Indsigelse vedr. nye vindmøller ved Øster Hassing Kær

Indsigelse vedr. nyt vindmøllerprojekt i Øster Hassing Kær. Støjproblematikken.

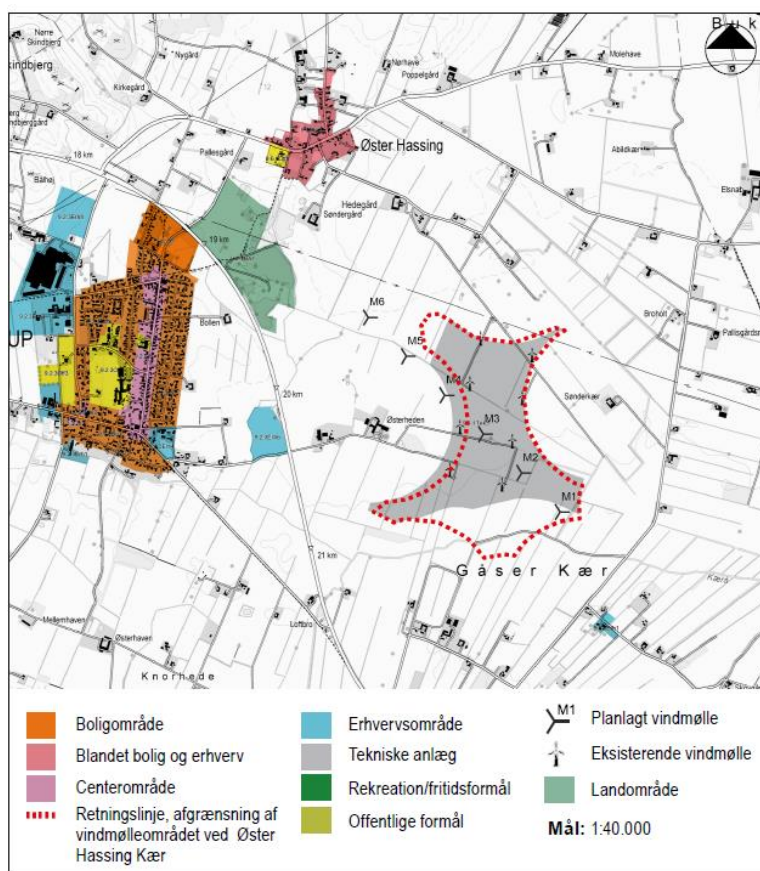
I projektet fra Wind Estate foreslås en placering af halvdelen af møllerne uden for det eksisterende vindmølleområde, jf. nedenstående kort fra VVM-redegørelsen.

Mølle 4, mølle 5 og mølle 6, som planlægges opført uden for eksisterende område, er yderligere de 3 møller, som giver størst gene for naboerne i Øster Hassing og Gandrup. Dette gælder såvel visuelt, som støjpåvirkning. Møllerne kommer således dobbelt så tæt på og bliver yderligere dobbelt så høje som de eksisterende.
